Rennes, le 27 JUL. 2012

Autorité environnementale

**AVIS DE L'AUTORITÉ ENVIRONNEMENTALE**  
relatif au projet d'installation temporaire de traitement et de valorisation de sédiments dragués dans  
le port de plaisance de Port-la-Forêt  
situé à la-Forêt-Fouesnant, Finistère,  
reçu le 19 juin 2012

DEMANDE D'AUTORISATION POUR LE PRÉTRAITEMENT DE SÉDIMENTS DRAGUÉS DE PORT-LA-FORÊT  
RACÉ DE LA CONDUITE DE REJET

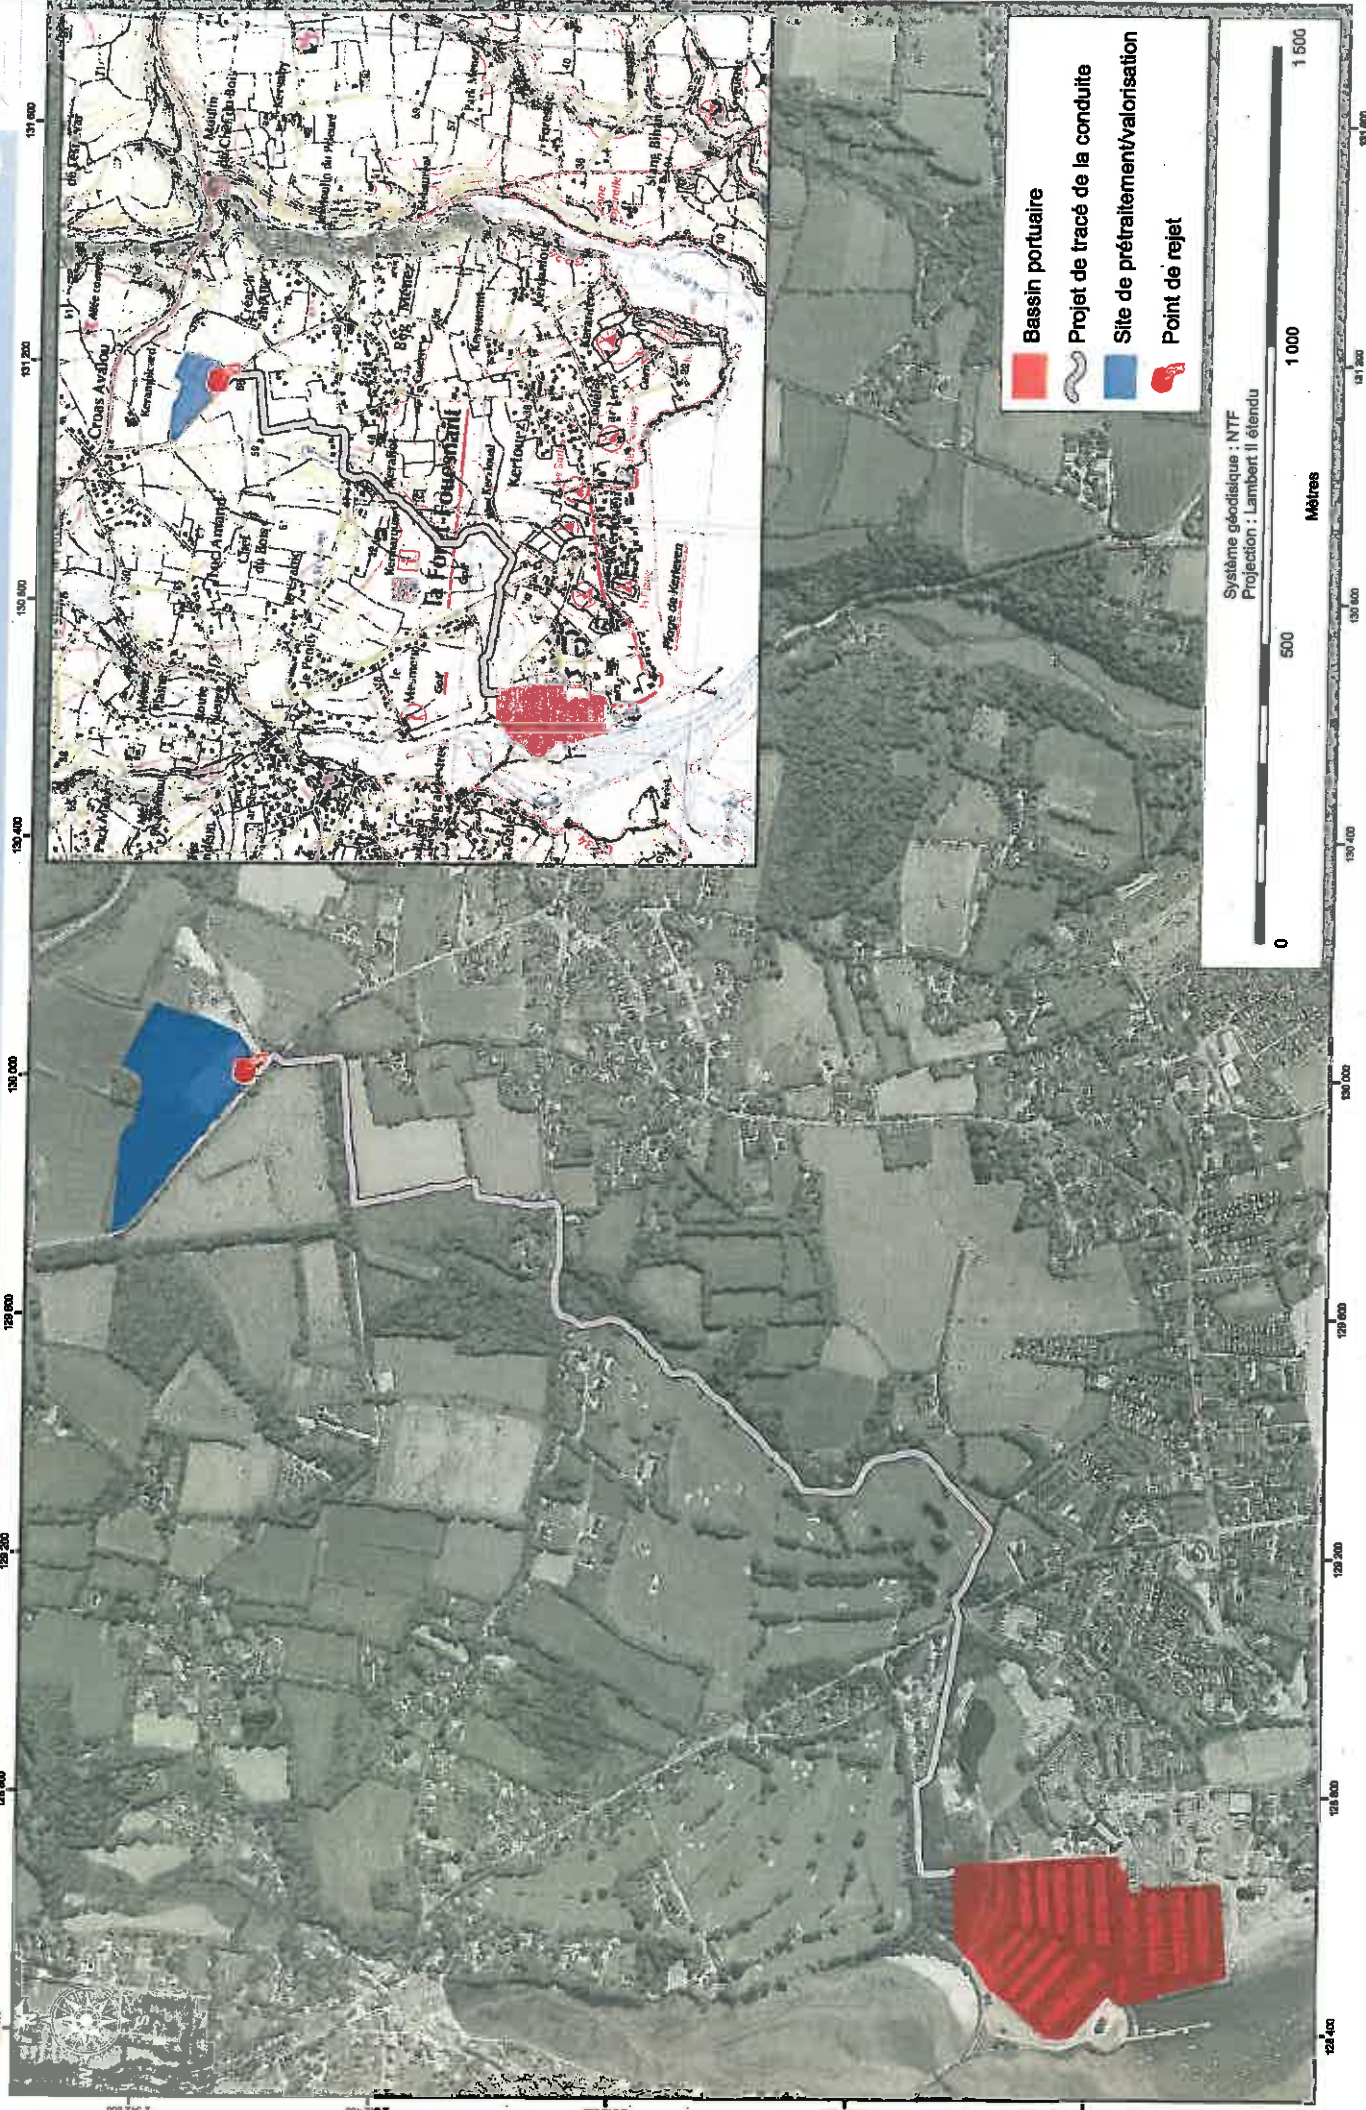
Des informations sur la conduite de refoulement par laquelle transiteront les sédiments sont données page 54 et planche 3. Le tracé prévisionnel sera le plus linéaire possible, la conduite en polyéthylène haute densité (PEHD), d'un diamètre maximum de 30 cm, sera enterrée sous la chaussée des routes qu'elle traversera. Les repères d'échelle donnés sur la planche 3 permettent d'évaluer la longueur de la conduite à 2 km (voir **planche 3** ci-jointe).

La distance entre le site de traitement et le port n'est pas indiquée dans le dossier, si ce n'est par la planche 3 permettant un calcul d'après l'échelle indiquée. Le site est bordé par la route communale de Beg Menez sur une longueur de 400 m. Les premières habitations à proximité du site sont situées à 150 m et les alentours immédiats sont constitués par des terres agricoles ou boisées.
